**泊発電所3号炉
地盤(敷地の地質・地質構造)に関するコメント回答
(Hm2段丘堆積物の堆積年代に関する検討)**

**令和2年8月7日
北海道電力株式会社**

○令和2年4月16日審査会合の指摘事項を以下に示す。

調査位置図

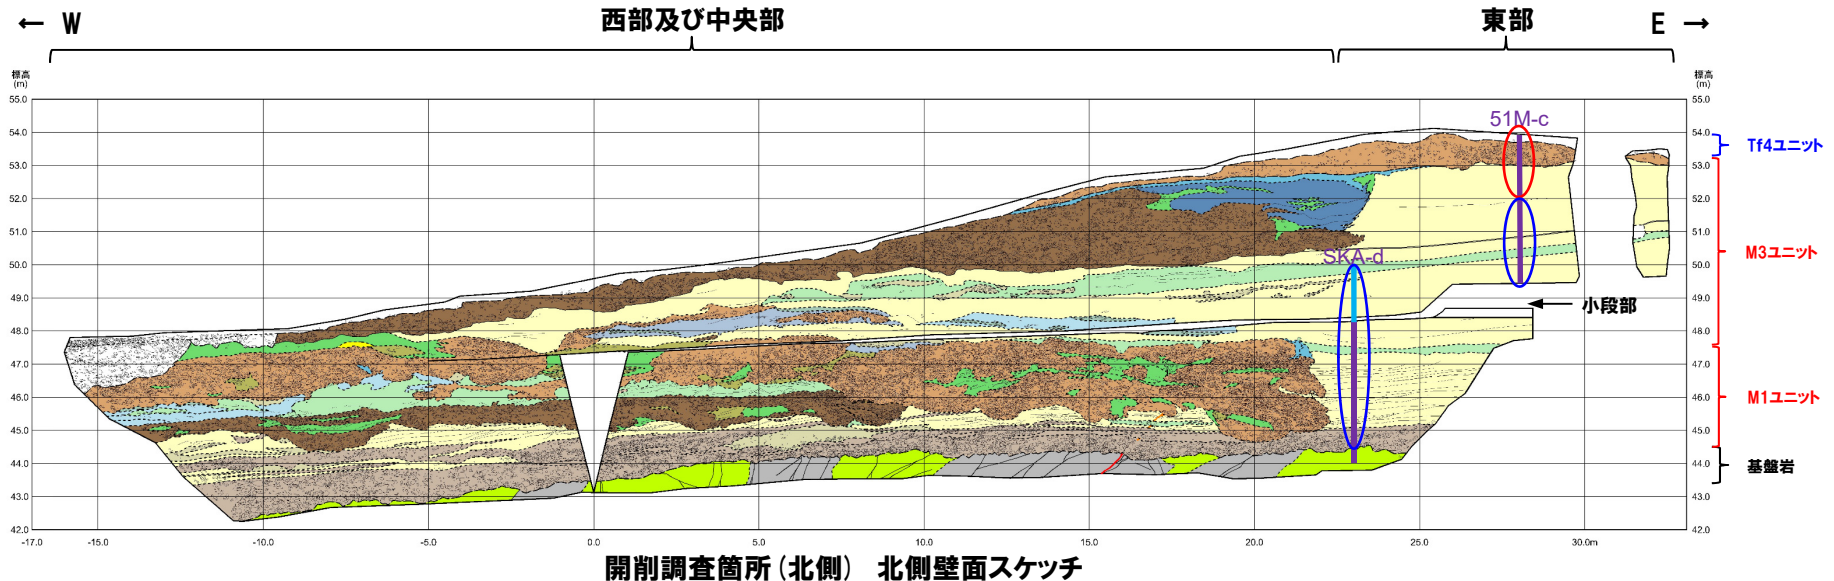
○開削調査箇所(北側)において、鉛直方向に連続的に火山灰分析を実施した(測線51M-c及びSKA-d)。

開削調査箇所(北側) 北側壁面スケッチ

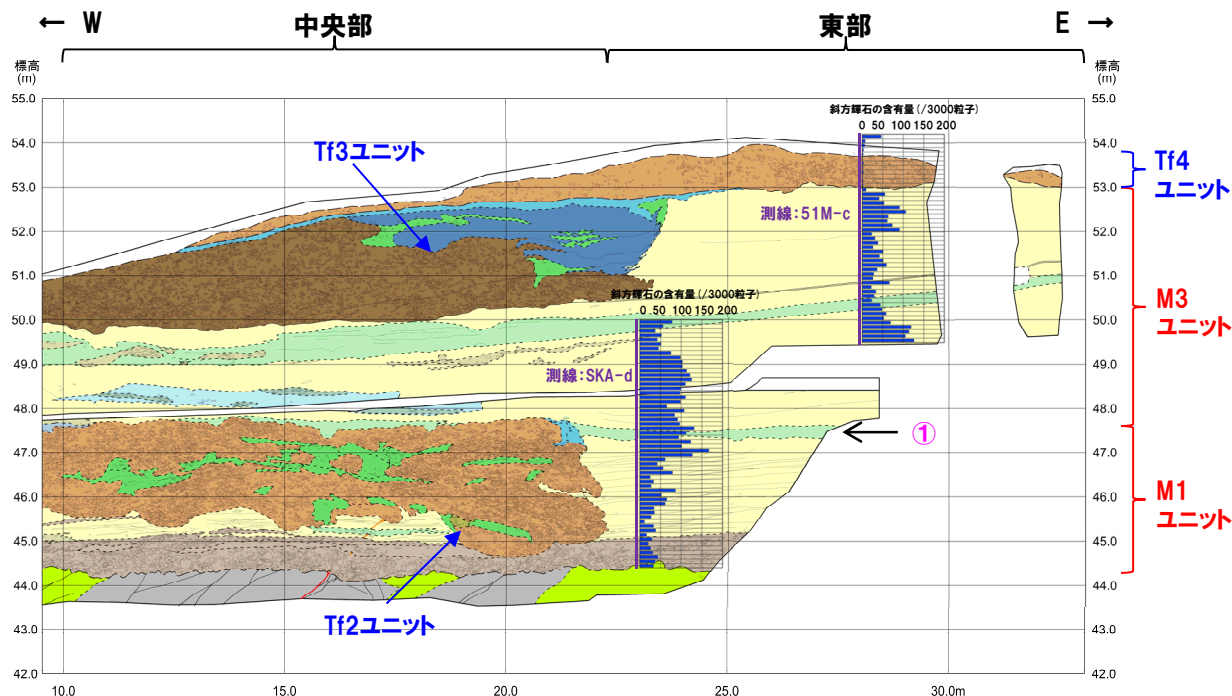
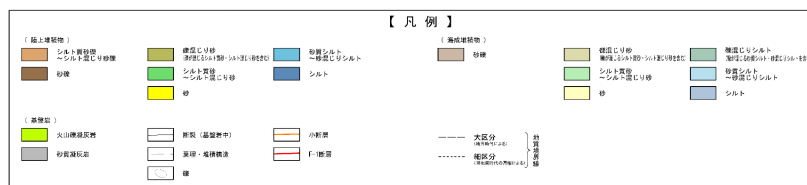
- 斜方輝石の含有量を開削調査箇所(北側)北側壁面スケッチに重ねたものを下図に示す。
- 斜方輝石の含有量は、標高約47m～約49mの範囲において増加する傾向が認められるが、当該範囲には、M1ユニットとM3ユニットの境界が存在する。
- M1ユニットとM3ユニットの境界には堆積環境の変化(①)が存在することから、斜方輝石の含有量の増加は、これに対応するものと考えられる。

①本調査箇所東部において、海成堆積物中には、明瞭な侵食面は認められないものの、以下のことから、標高47.5m付近を境に、下位はM1ユニットに、上位はM3ユニットに区分される。

- ・Tf2ユニットは、M1ユニットを侵食しているが、指交関係で堆積している状況が認められないことから、Tf2ユニットの堆積開始時には、M1ユニットの堆積はほぼ終了しており、M1ユニットの上面は、旧地形面を一時的に形成していたものと判断される。
- ・Tf2ユニットの上面は、平坦であることに加え、Tf2ユニットの上位に認められるM3ユニット中の堆積構造に、水平方向の不連続が認められないことから、Tf2ユニットの堆積終了時には、M1及びTf2ユニットの上面は、連続的で、平坦な旧地形面を一時的に形成していたものと判断される。

開削調査箇所(南側) 南側壁面の背後法面 壁面スケッチ

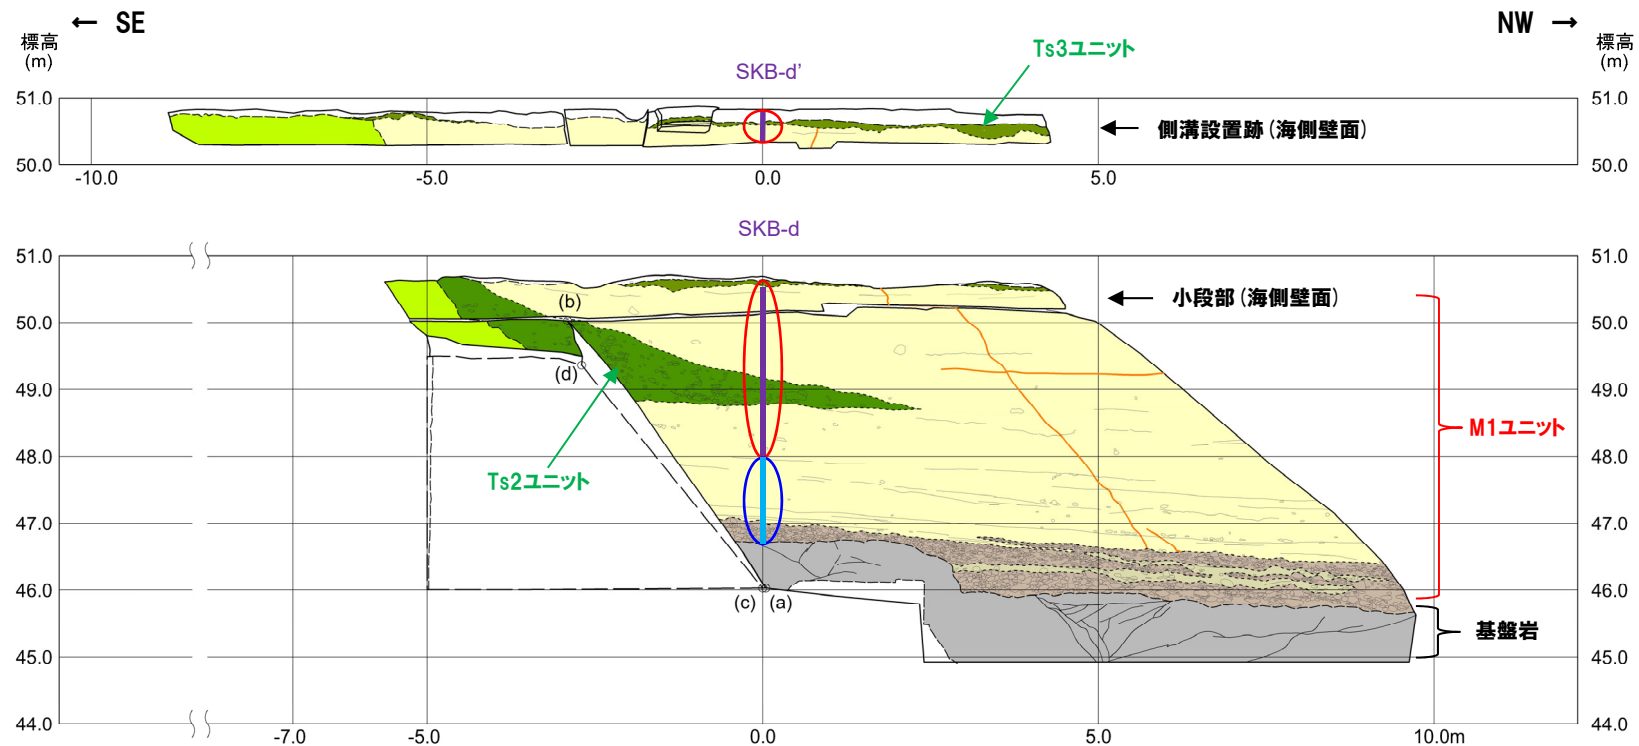
○開削調査箇所(南側)南側壁面の背後法面において、鉛直方向に連続的に火山灰分析を実施した(測線SKB-d)。

開削調査箇所(南側) 南側壁面の背後法面スケッチ

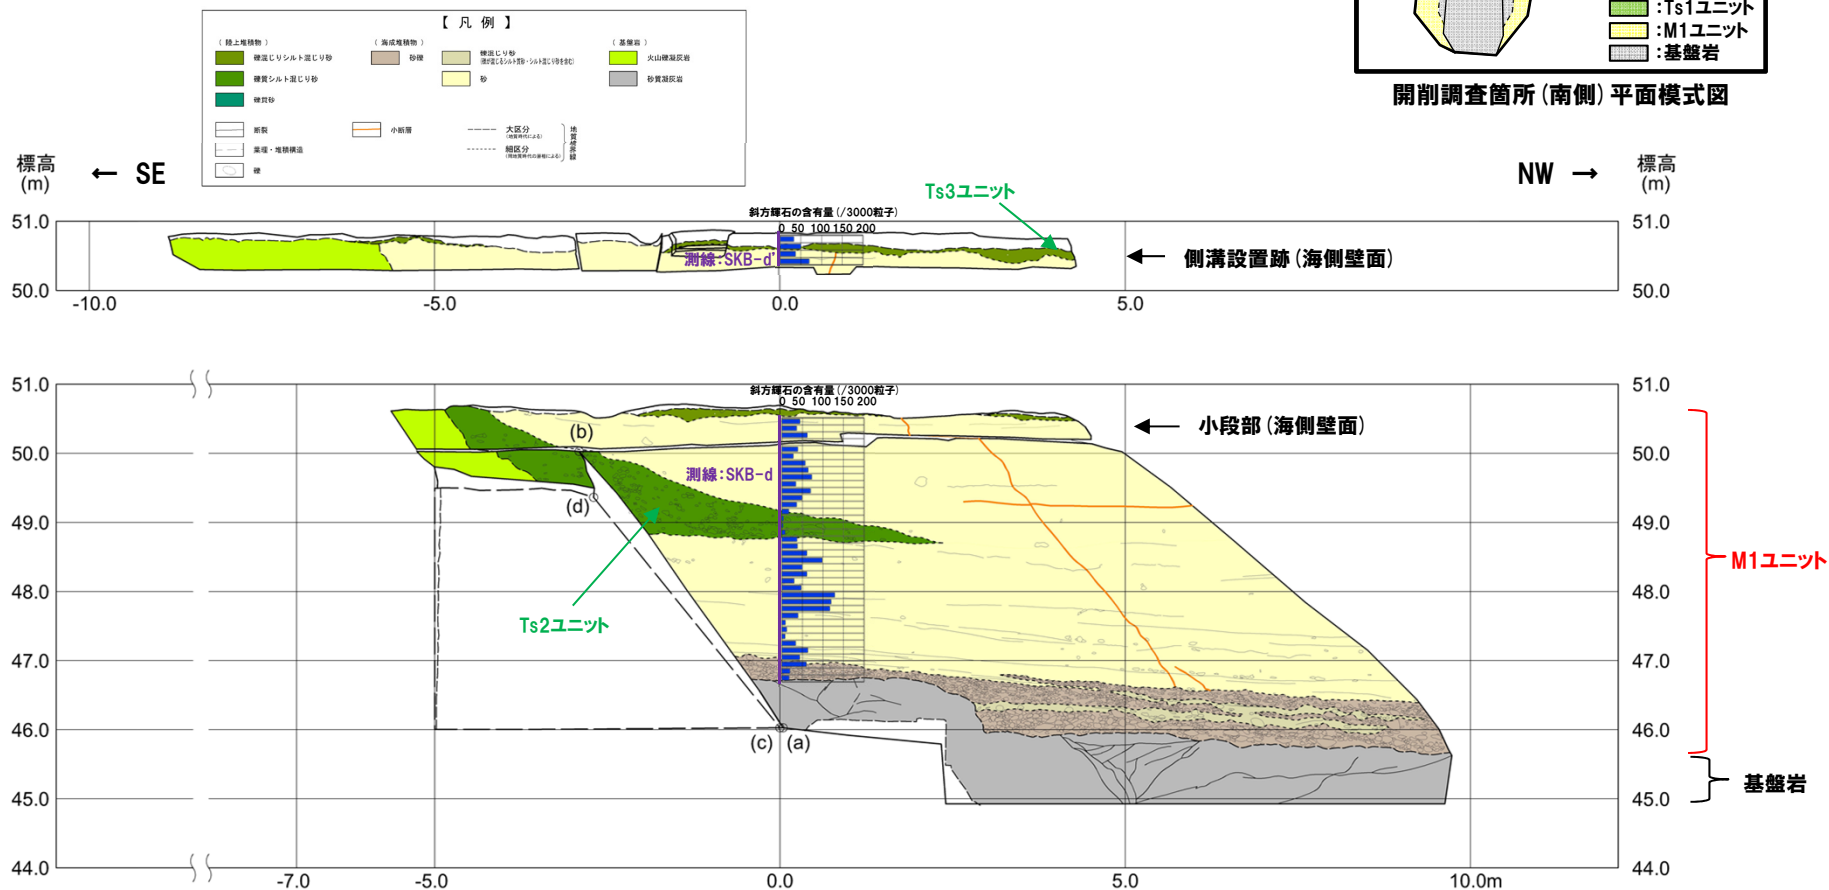
- 斜方輝石の含有量を開削調査箇所(南側) 南側壁面の背後法面スケッチに重ねたものを下図に示す。
- 本調査箇所に認められる斜方輝石の含有量には、開削調査箇所(北側)と比較し、明瞭な傾向の変化は認められない。
- 斜方輝石の含有量に明瞭な傾向の変化が認められないことは、本調査箇所に認められる海成堆積物をM1ユニットに区分していることと調和的である。

拡大写真 (はぎとり転写試料①作成位置)

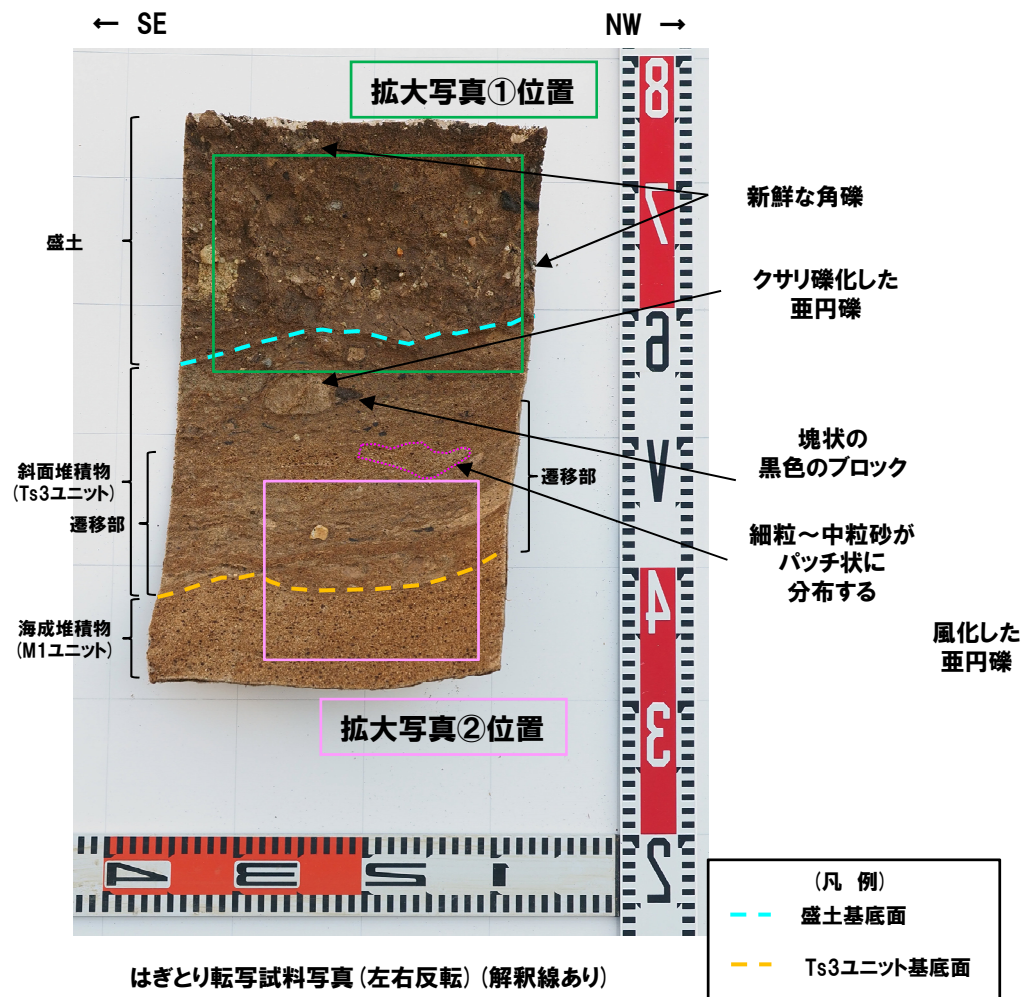
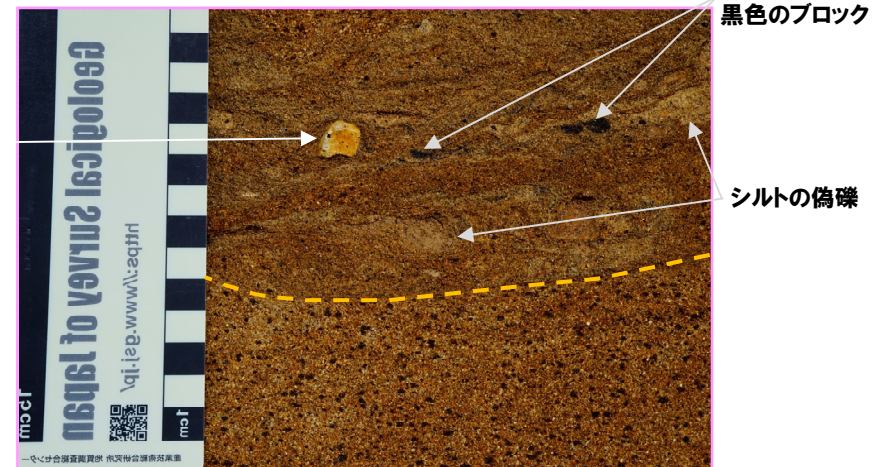
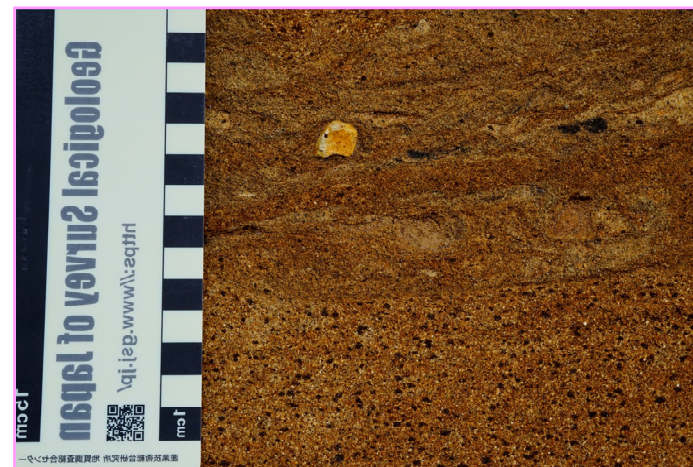
- 海成堆積物(M1ユニット)は明褐灰～褐灰色を呈する砂で、細粒～中粒砂からなり、淘汰が良い。
- 遷移部(Ts3ユニット)は褐灰色を呈するシルト混じり砂で、細粒～中粒砂がパッチ状に分布し、風化した亜円礫が点在する。また、シルトの偽礫及び塊状の黒色のブロックが認められる。基底面は下位の海成堆積物を侵食している。
- 斜面堆積物(Ts3ユニット)は暗褐灰色を呈する礫混じりシルト混じり砂で、クサリ礫化した亜円礫及び塊状の黒色のブロックが認められる。
- 盛土は暗褐灰色を呈するシルト混じり礫質砂～礫混じり砂～礫混じりシルト質砂で、層相変化が著しく、不均質な層相を示す。新鮮な角礫が混じる。

はぎとり転写試料写真(左右反転)(解釈線あり)

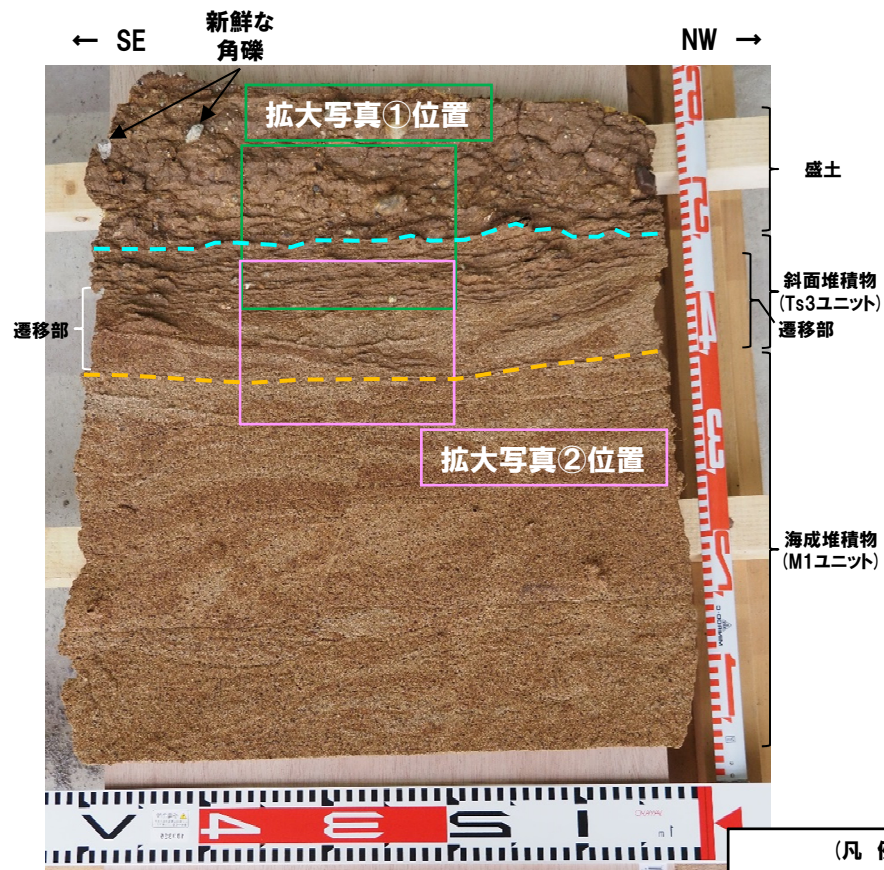
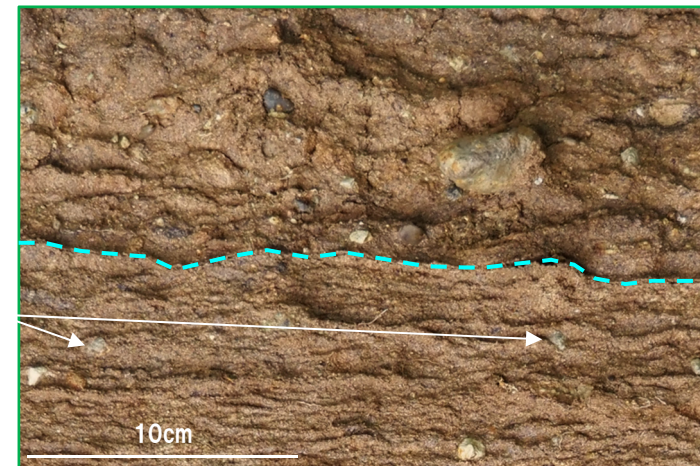
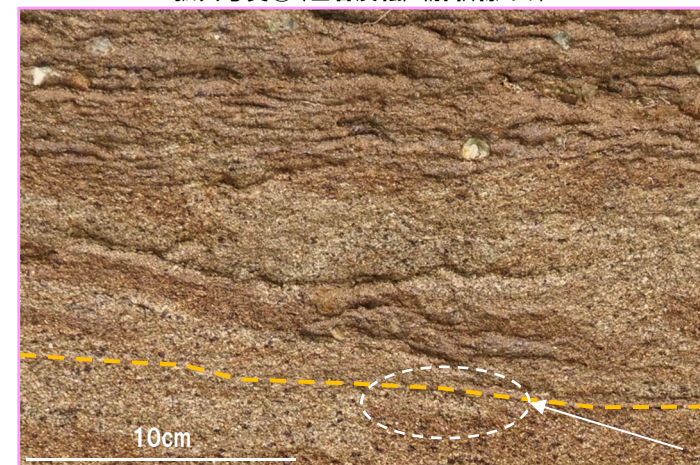
- 海成堆積物 (M1ユニット) は明褐灰～褐灰色を呈する砂で、細粒～中粒砂からなり、淘汰が良い。葉理が認められる。
- 遷移部 (Ts3ユニット) は褐灰色を呈するシルト混じり砂で、細かい堆積構造が認められる細粒～中粒砂からなり、局所的にシルトが認められる。また、基底面は下位の海成堆積物に認められる葉理を侵食している。
- 斜面堆積物 (Ts3ユニット) は褐灰色を呈する礫混じりシルト混じり砂で、風化した亜円礫が混じる。
- 盛土は暗褐灰色を呈する礫混じり砂で、新鮮な角礫が混じり、不均質な層相を示す。

拡大写真(層相確認②位置(解釈線あり))

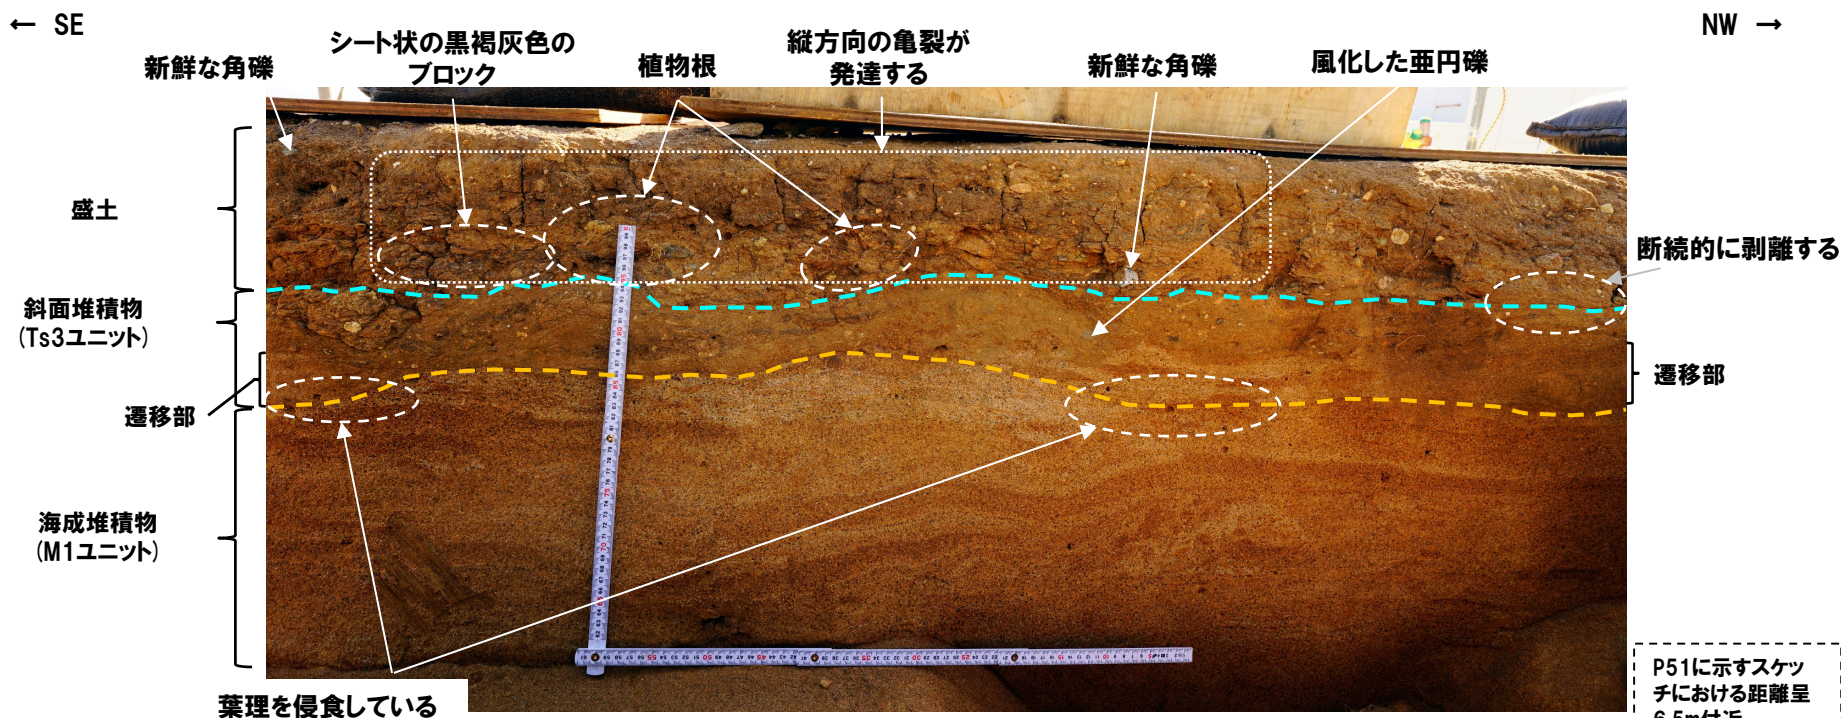
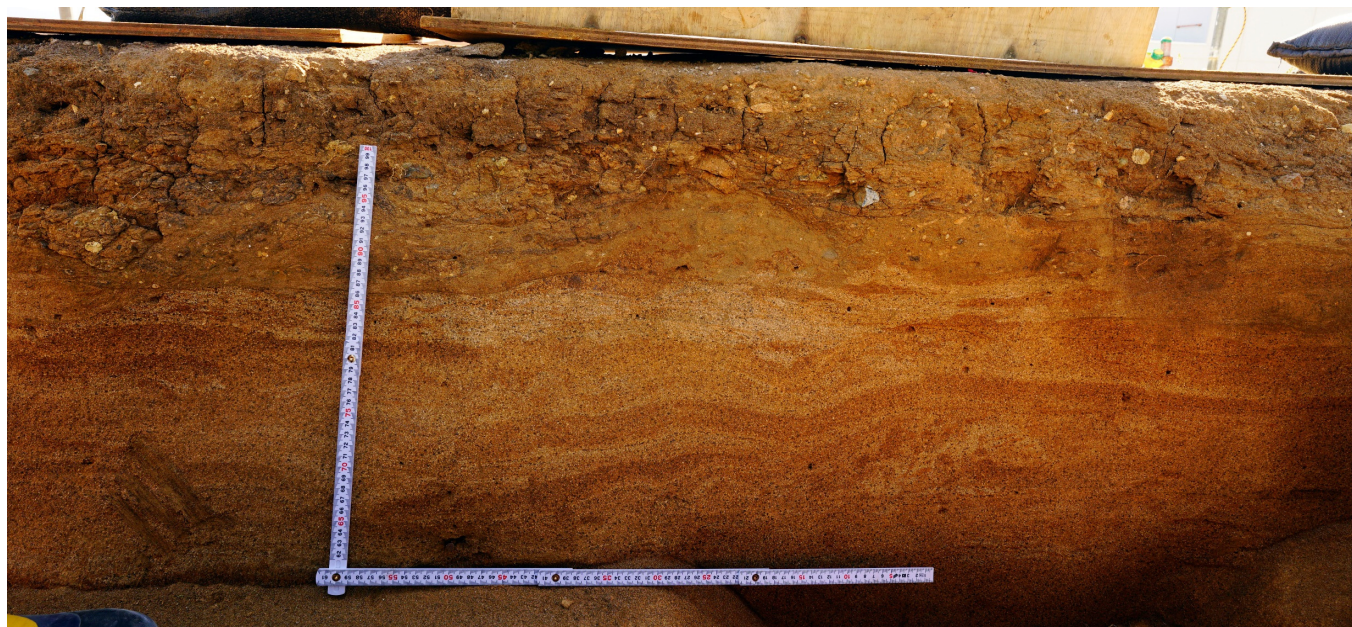
- 海成堆積物(M1ユニット)は明褐灰～褐灰色を呈する砂で、細粒～中粒砂からなり、淘汰が良い。葉理が認められる。
- 遷移部(Ts3ユニット)は褐灰色を呈するシルト混じり砂で、細かい堆積構造が認められる細粒～中粒砂からなり、局部的にシルトが認められる。また、基底面は下位の海成堆積物に認められる葉理を侵食している。
- 斜面堆積物(Ts3ユニット)は褐灰色を呈する礫混じりシルト混じり砂で、風化した亜円礫が認められる。
- 盛土は暗褐灰～黒褐灰色を呈するシルト混じり礫質砂～礫混じり砂～礫混じりシルト質砂で、層相変化が著しく、不均質な層相を示す。新鮮な角礫が混じり、斜面堆積物に比べ植物根が多く認められる。また、基底付近にはシート状の黒褐灰色のブロックが認められ、縦方向の亀裂が発達し、層相の差異により境界は明瞭であり、断続的に剥離する。
